PRÉFET DES ALPES-DE-HAUTE-PROVENCE

Modification du Plan de Prévention des Risques Naturels (PPRN) de la commune de Gréoux-les-Bains

NOTE DE PRÉSENTATION

Annexée à l'arrêté préfectoral n°2020-043-001 du 12 février 2020

Extrait du zonage réglementaire

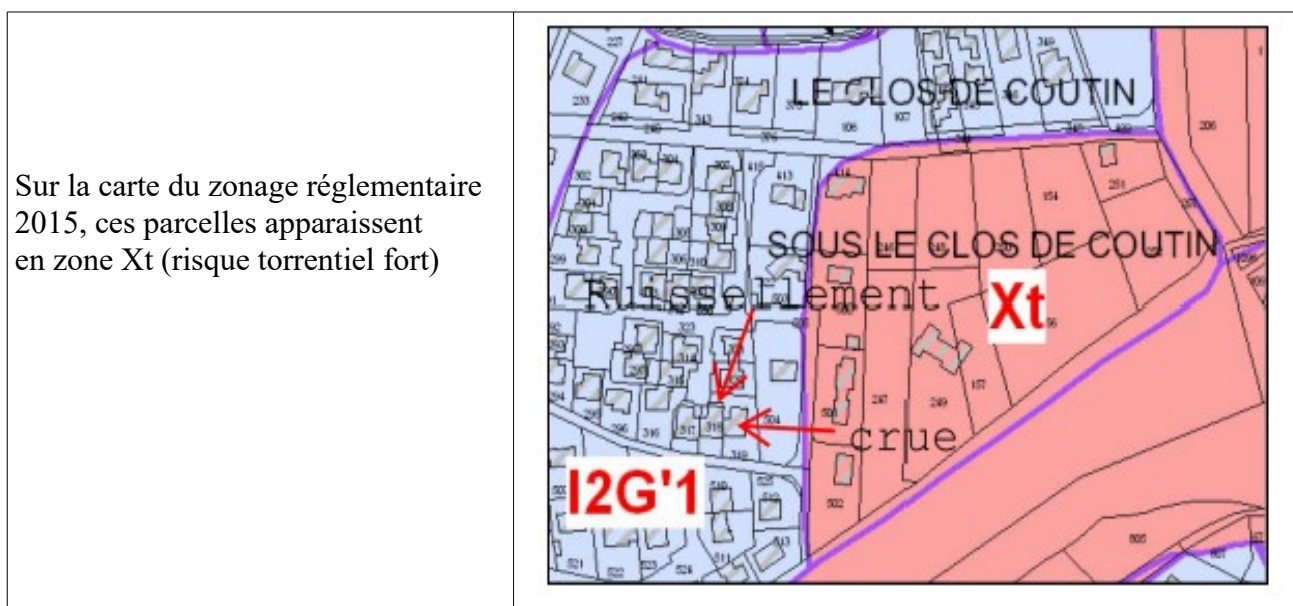
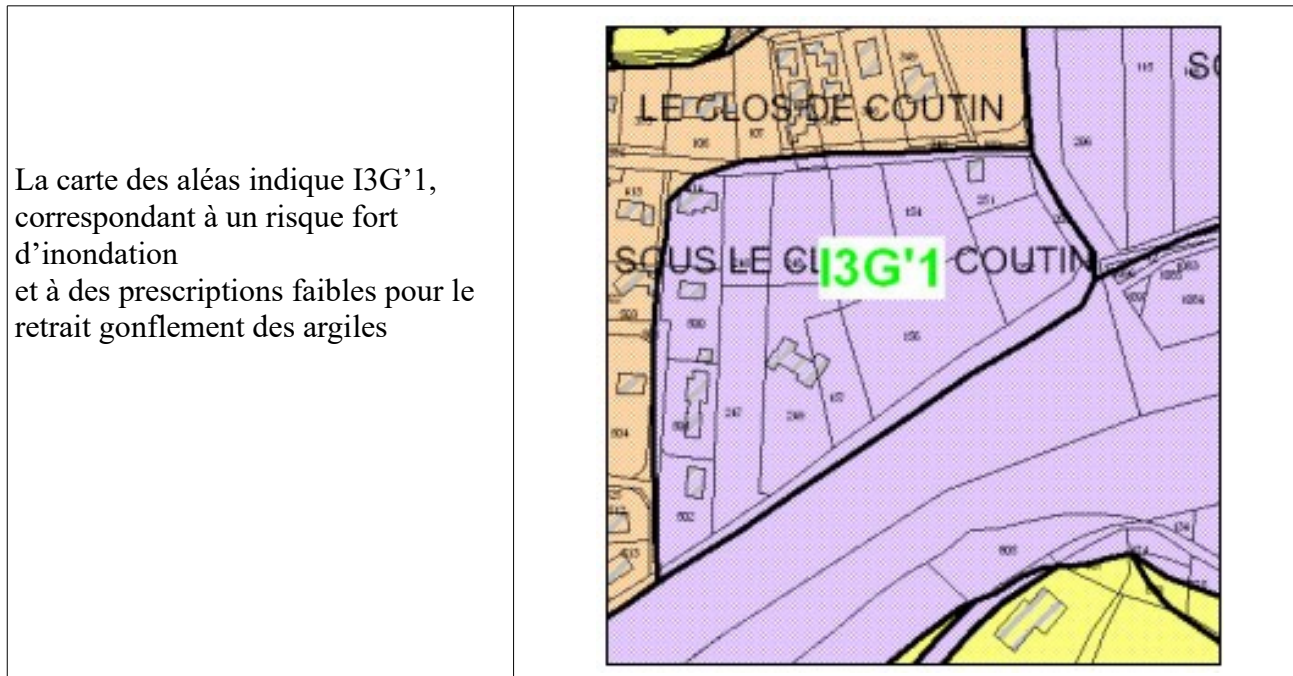
En 2015, l'escarpement a été classé en zone rouge Xp (risque de chute de pierres), le considérant comme une falaise naturelle susceptible de déstabilisation, au lieu d'un élément artificiel dont il est possible de traiter l'évolution.

Une étude géotechnique, produite à la demande de la Chaîne Thermale du Soleil démontre la stabilité de l'escarpement en raison, notamment, de la réalisation de travaux de protection depuis 2000.

La visite conjointe du Pôle Risque de la DDT et de l'Agence RTM des Alpes du Sud a permis de confirmer les conclusions concernant la stabilité de l'escarpement, et a conduit à présenter la modification du PPRN .

L'escarpement, initialement classé en zone Xp du zonage réglementaire (à prescriptions fortes, inconstructible), est reclassé en zone P2 (à prescriptions moyennes, constructible sous conditions).

2-2.b Parcelle cadastrée C26 (Centre équestre Château Laval) :

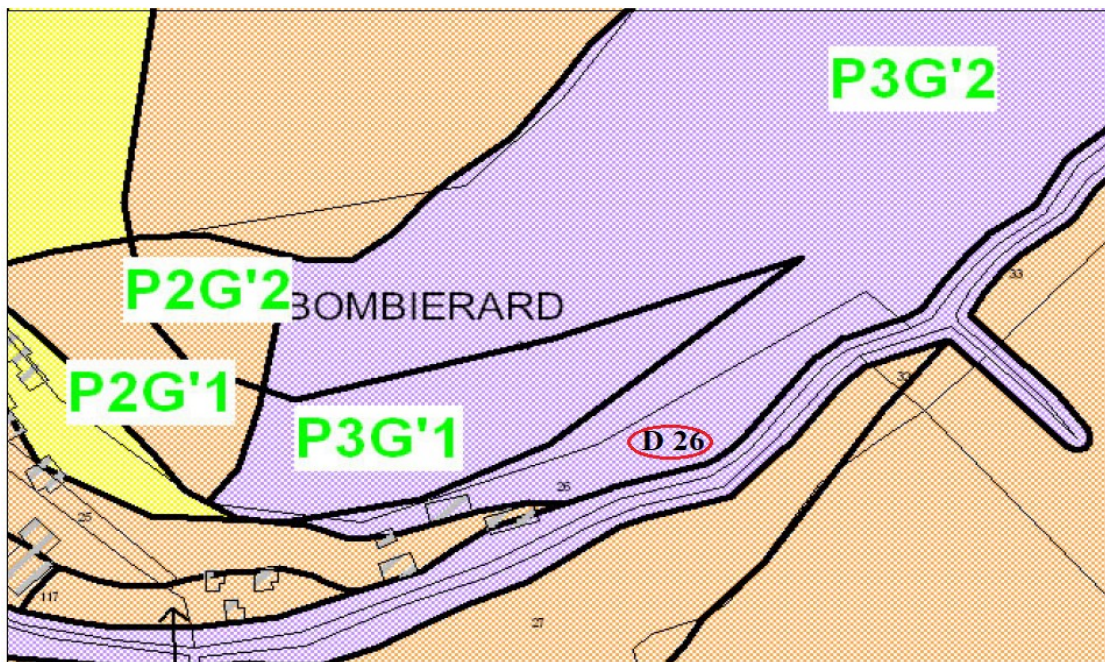
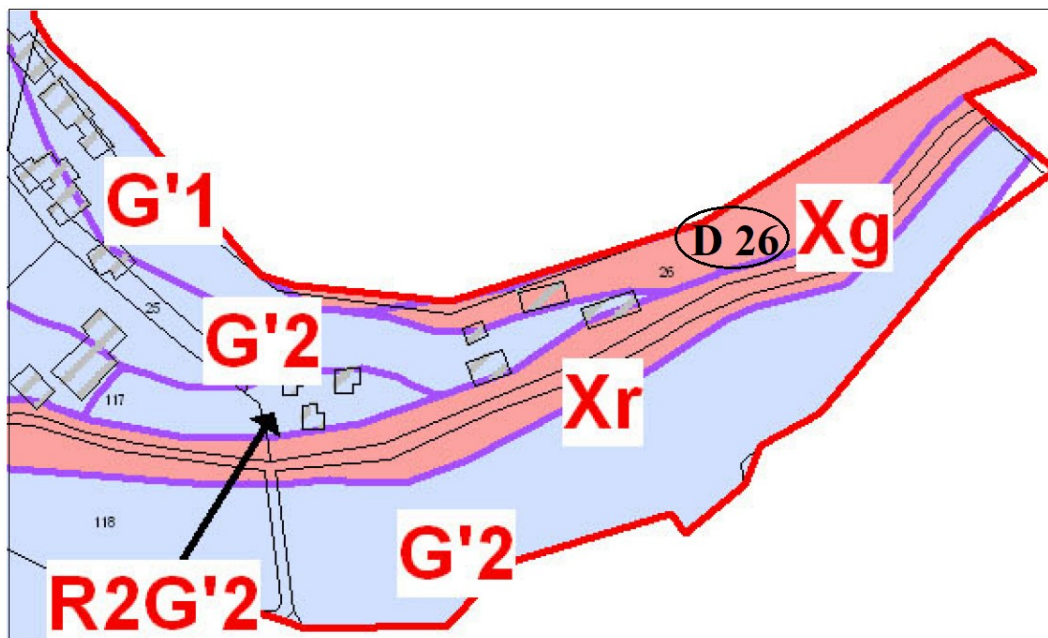
La carte d'aléas indique P3G'2, correspondant à un risque fort de chutes de pierres, avec des prescriptions moyennes pour le retrait gonflement des argiles

Sur la carte du zonage réglementaire 2015, cette parcelle apparaissait en zone Xg (risque fort d'instabilité de terrain)

La carte du zonage réglementaire est corrigée, cette parcelle initialement étiquetée Xg, est signalée en XpG'2 (risque fort de chute de pierres et blocs avec prescriptions moyennes pour le retrait gonflement des argiles).

2-2.c Parcelles cadastrées D 161,164,967,166,966,971, et 160 (Camping Verdon Parc) :

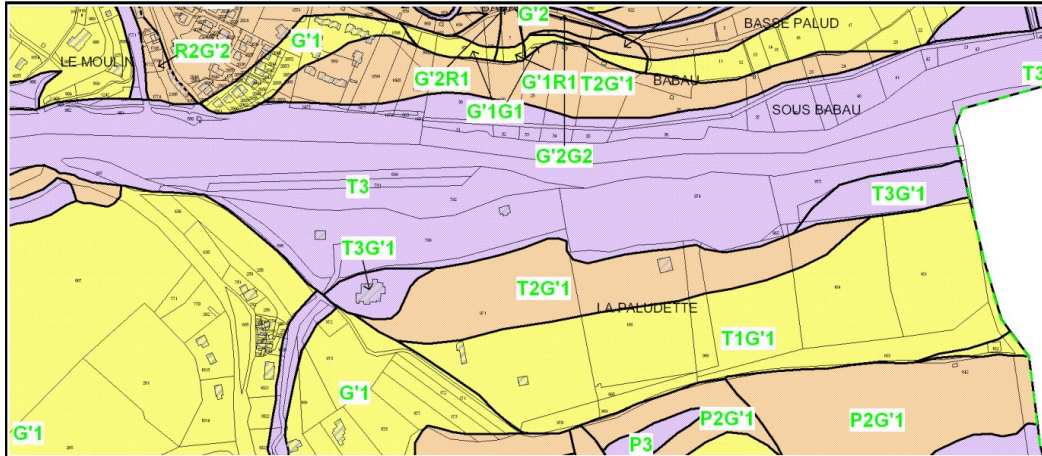
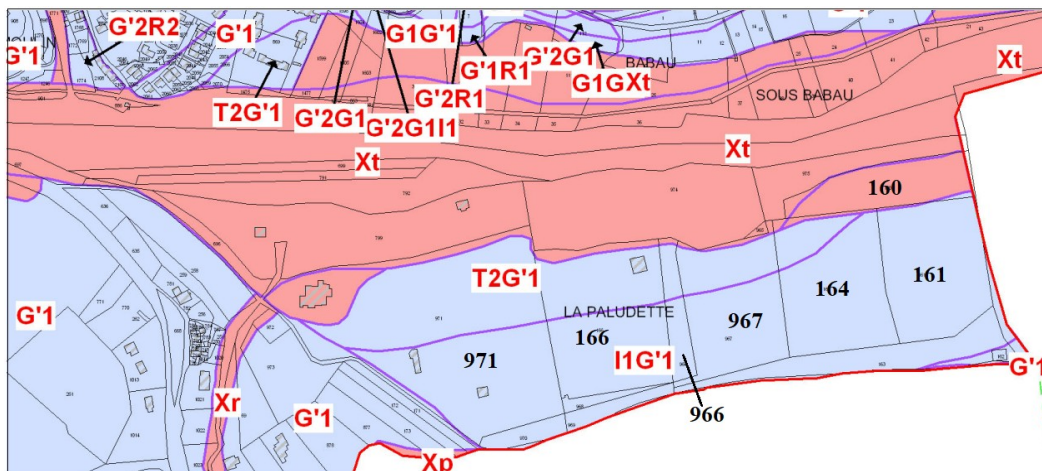
- La carte d'aléa indique plusieurs zones concernant ces parcelles :
- 2 « lentilles » T3G'1 en partie sur la parcelle 971 et pour la totalité de la parcelle 160 : correspondant à un risque fort torrentiel, avec des prescriptions faibles pour le retrait-gonflement des argiles
 - une bande T2G'1, correspondant à un risque moyen de crue torrentielle, avec des prescriptions faibles pour le retrait-gonflement des argiles
 - une bande T1G'1, correspondant à un risque faible de crue torrentielle, avec des prescriptions faibles pour le retrait gonflement des argiles

- ne donne aucune indication pour les 2 « lentilles » des parcelles 971 et 160
- indique une bande T2G'1 (risque moyen de crue torrentielle avec des prescriptions faibles pour le retrait gonflement des argiles)
- indique une bande de zone I1G'1 (risque faible d'inondation avec des prescriptions faibles pour le retrait gonflement des argiles)

- les « lentilles » des parcelles 971 et 160 sont indiquées : Xt G'1 (risque fort torrentiel, avec des prescriptions faibles pour le retrait-gonflement des argiles)
- la bande sud des parcelles 971, 166, 967, 164 et 161 du camping Verdon Parc, initialement étiquetée I1G'1, est corrigée en T1G'1 (risque faible de crue torrentielle, avec des prescriptions faibles pour le retrait-gonflement des argiles)
